Projet d'agrandissement du lieu d'enfouissement technique de Champlain

Addenda—Réponses à la 2e série de questions et commentaires
Étude d'impact sur l'environnement déposée au ministre de l'Environnement, de la Lutte contre les
changements climatiques, de la Faune et des Parcs – Dossier 3211-23-094

Projet : 19751TTP
Rév. 00
2022-12-22

TITRE
 -ENVIRONNEMENT-
 FIGURE QC2-7
 MILIEUX NATURELS AFFECTÉS PAR LE PROJET

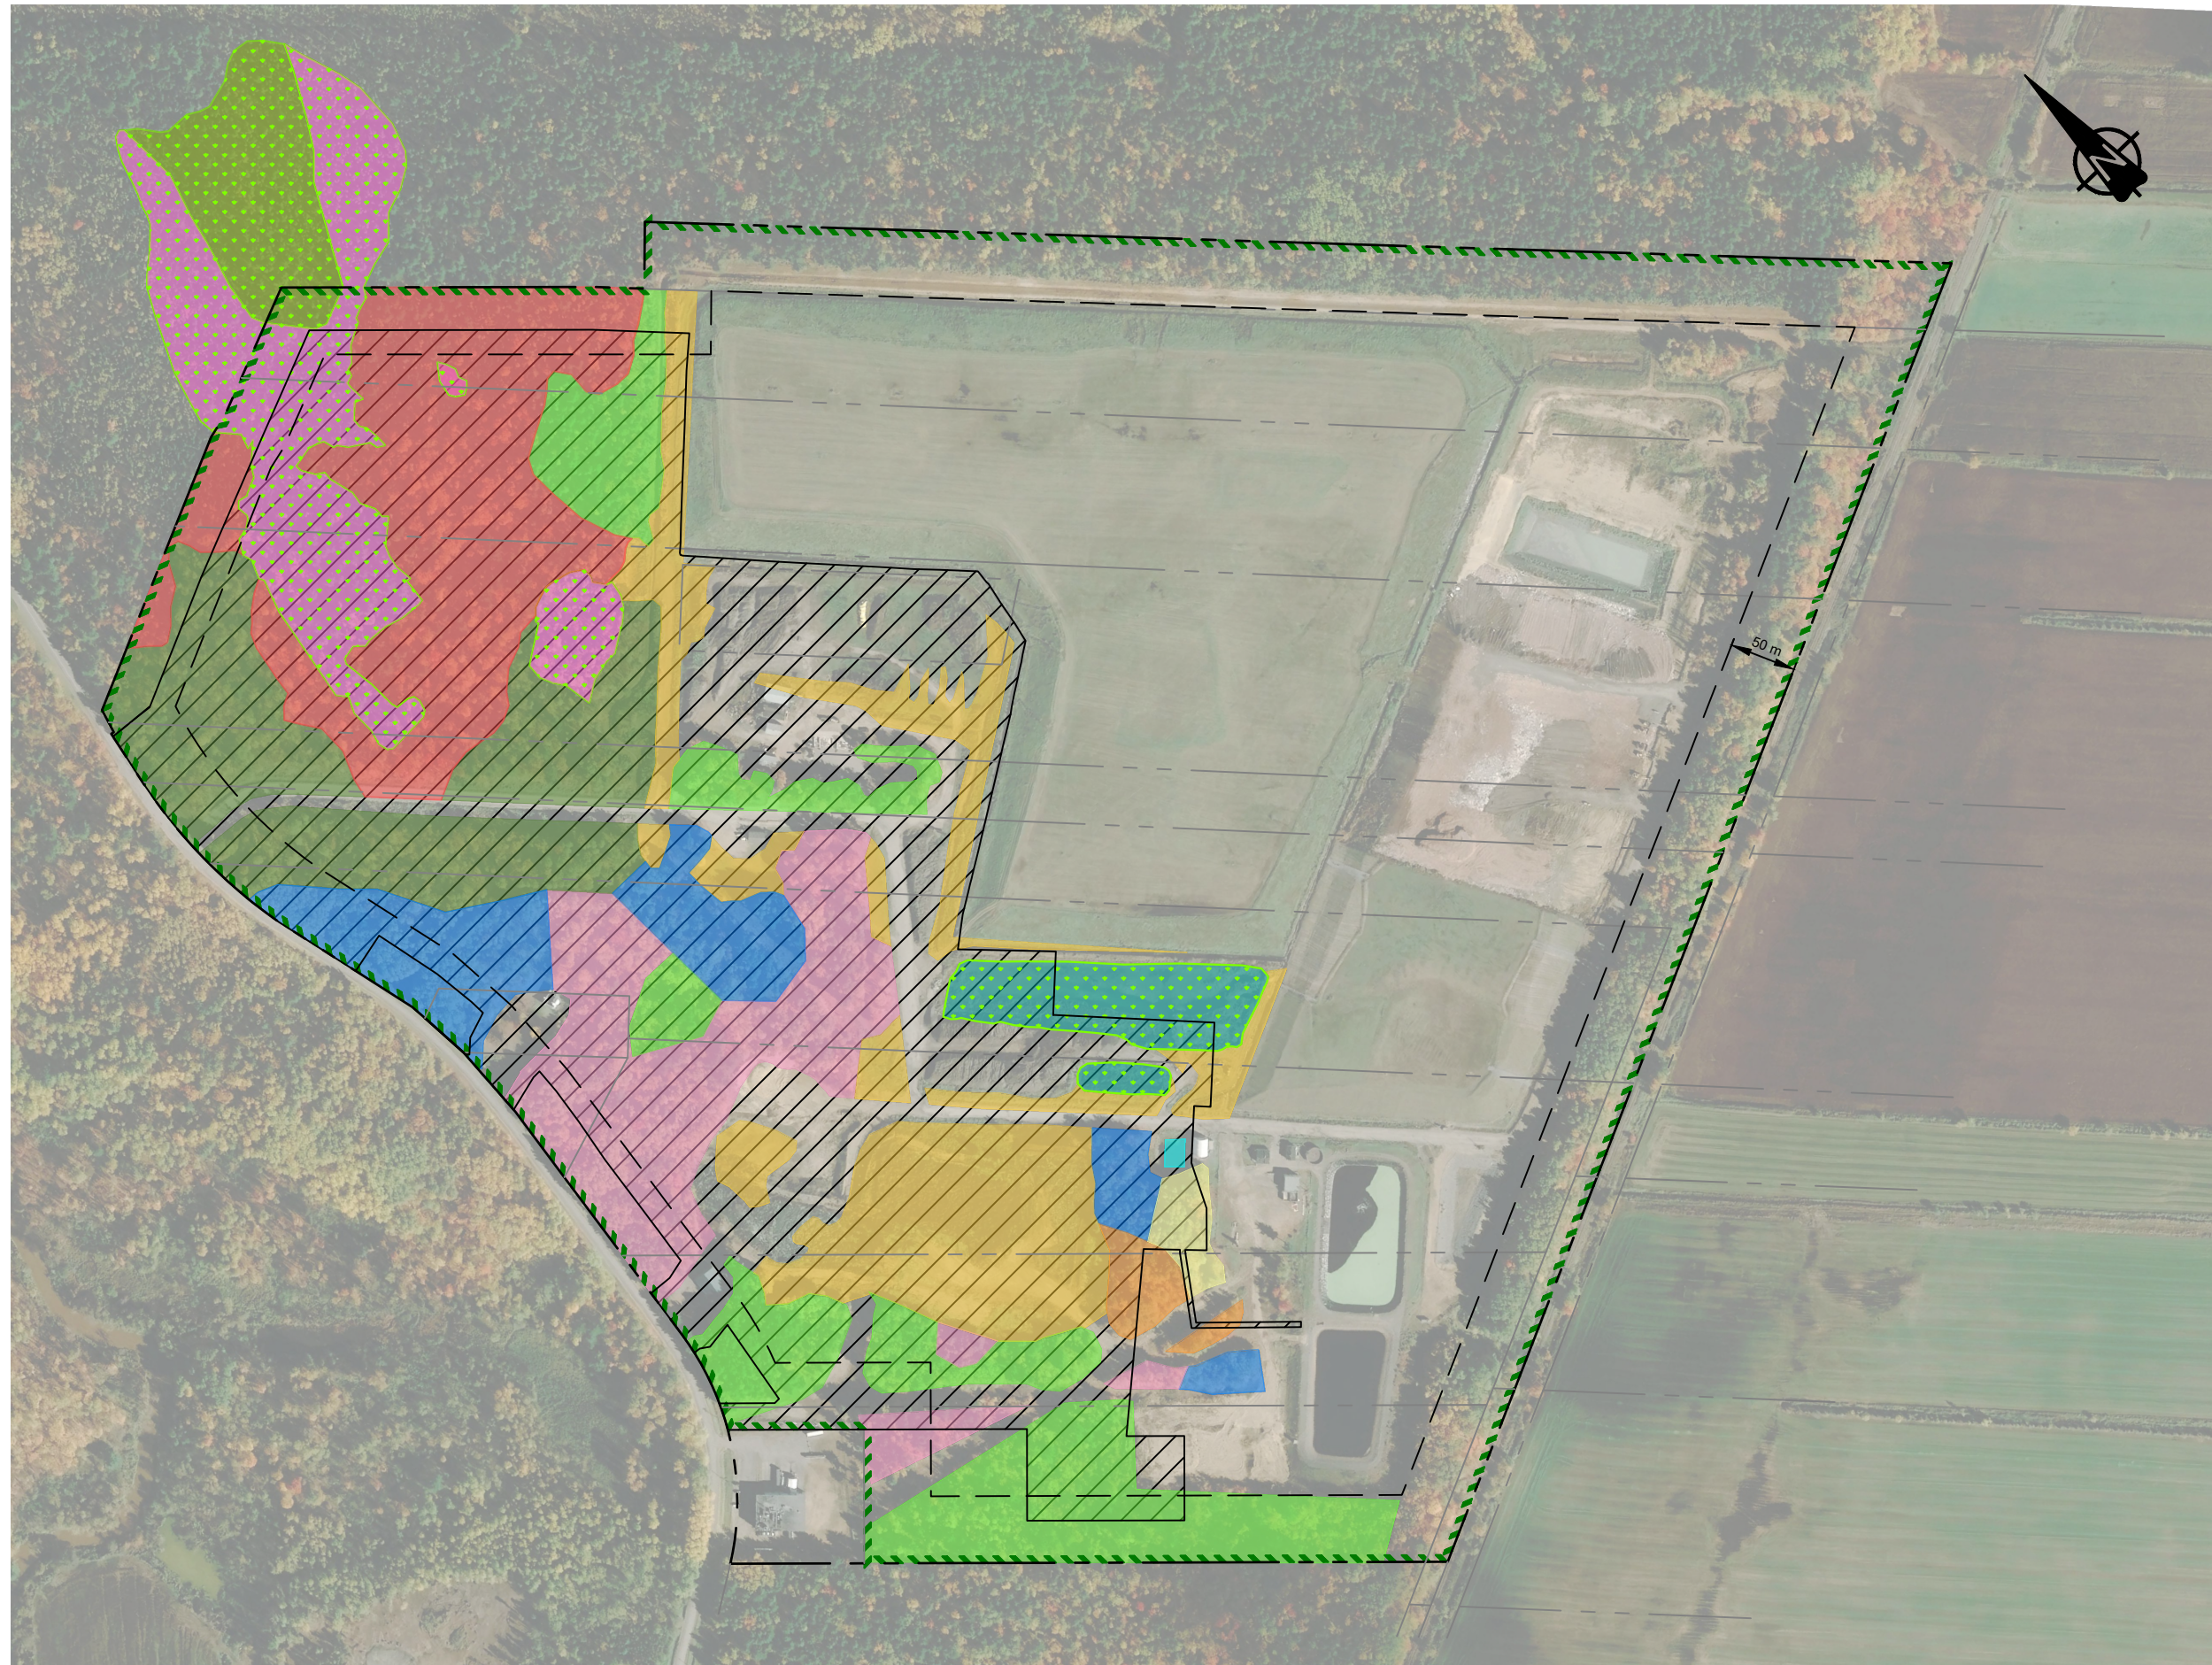
QC2 - 7 En réponse à la QC-47, qui demandait à l'initiateur de fournir une carte superposant l'emplacement des travaux projetés par rapport aux milieux naturels identifiés, l'initiateur présente la carte QC-44 dans laquelle il illustre les empiétements dans les milieux humides seulement, et le tableau 8-10 révisé dans lequel on peut voir des modifications dans les superficies actuelles et à déboiser/défricher/remblayer dans les milieux terrestres et humides de la zone d'étude. En effet, l'initiateur a augmenté sa superficie à déboiser, qui est passée de 206 058 m² à 285 528 m², sans justifier cette augmentation. L'initiateur doit expliquer davantage l'origine de cette modification dans les superficies d'empiètement du projet sur les milieux naturels. Il doit présenter une carte complète de l'emprise du projet faisant le lien entre les milieux naturels (terrestres et humides) présentés à la carte 4-7 révisée et les superficies empiétées.

Réponse : Afin de faire une comparaison sur les mêmes bases, il importe d'abord de préciser que la superficie réelle à déboiser est passée de 206 058 m² à 280 510 m² (255 420 m² pour les milieux terrestres et 25 090 m² pour les milieux humides), car les 285 528 m² énoncés dans les réponses à la demande d'informations incluent un estimé conservateur de 20% supplémentaires pour les milieux humides (5 018 m², pour un total de 30 108 m²), lequel n'avait pas été pris en compte lors de l'étude d'impact. On note donc une différence réelle de 74 452 m² dans les superficies à déboiser. En lien avec la question et la réponse de la QC-71 de la première série de questions, cet ajout de 20% a pour but de s'assurer de ne pas avoir à faire une modification de décret, préalablement à l'obtention d'une autorisation ministérielle, advenant qu'il faille empiéter davantage dans les milieux humides ou hydriques par rapport aux superficies calculées.

La superficie à déboiser calculée initialement et présentée dans l'étude d'impact tenait compte de l'empreinte des cellules à aménager seulement. Dans la version révisée du tableau 8-10, toutes les infrastructures connexes à construire ont été prises en compte, dont entre autres les chemins d'accès et les fossés périphériques, les écrans visuels, le nouveau chemin d'accès au LET, la plateforme projetée pour l'entreposage des matériaux de recouvrement, la zone d'entreposage projetée des déblais d'argile, etc. Toutes ces infrastructures connexes sont nécessaires pour l'opération du lieu d'enfouissement et entraînent un déboisement additionnel de 74 452 m², par rapport au calcul initial. La figure présentée à l'annexe QC2-7 montre visuellement les milieux naturels qui seront affectés par le projet et fait le lien avec le tableau 8-10 révisé.
